改善箇所説明図

キャリヤ運転室

基準不適合箇所
カメラ配線

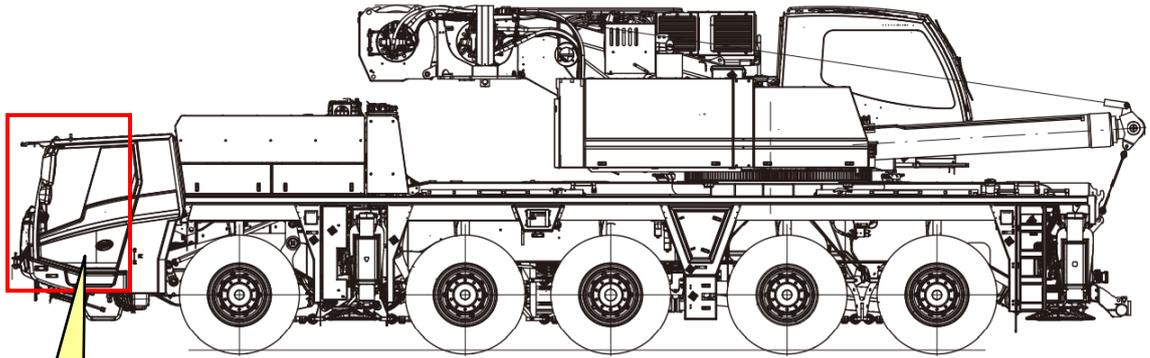
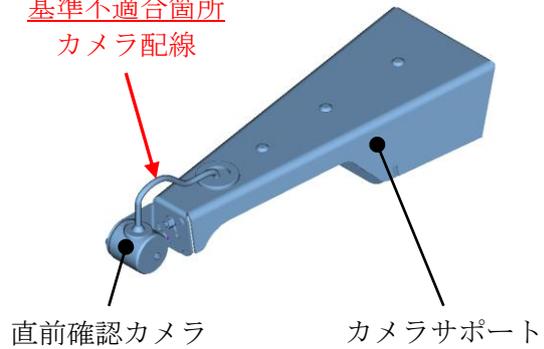
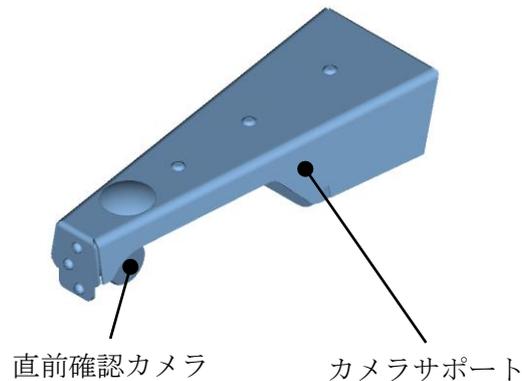
クレーン車またはクレーン用台車の直前確認カメラにおいて、カメラ配線の配策が不適切なため、カメラ配線が自動車の外側の表面上に露出している。そのため、道路運送車両の保安基準第44条の細目を定める告示第146条（後写鏡等）を満足しない。

全車両、カメラ配線が自動車の外側の表面上に露出しない配策に変更する。

識別：カメラ配線の配策にて識別する。
